NIBE: vervangen softstarter door vernieuwde versie

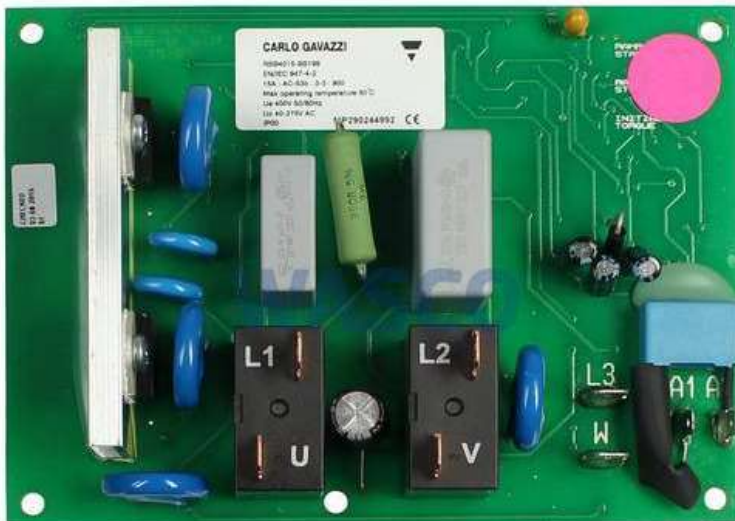
Als de softstarter van een wat oudere warmtepomp moet worden vervangen krijgt u een vernieuwde versie geleverd die er iets anders uitziet. Verder is de nieuwe variant uitgevoerd met aansluitklemmen in plaats van kabelschoenen.

- Artikelnummer oude type : 718078 ← niet meer leverbaar
- Artikelnummer nieuw type : 718218

De aansluitingen op het nieuwe type softstarter zijn hetzelfde benoemd als op het oudere type, u kunt de kabels dan ook 1-op-1 overzetten.

U kunt bij het vervangen het beste de kabels één voor één overzetten op de nieuwe softstarter om verwisseling van kabels te voorkomen. De oude kabelschoenen dienen afgeknipt te worden en de kabels aangestript zodat deze onder de klemmen van de nieuwe softstarter kunnen worden gemonteerd. Het wordt aanbevolen de gestripte kabels eerst te voorzien van een adereindhuls.
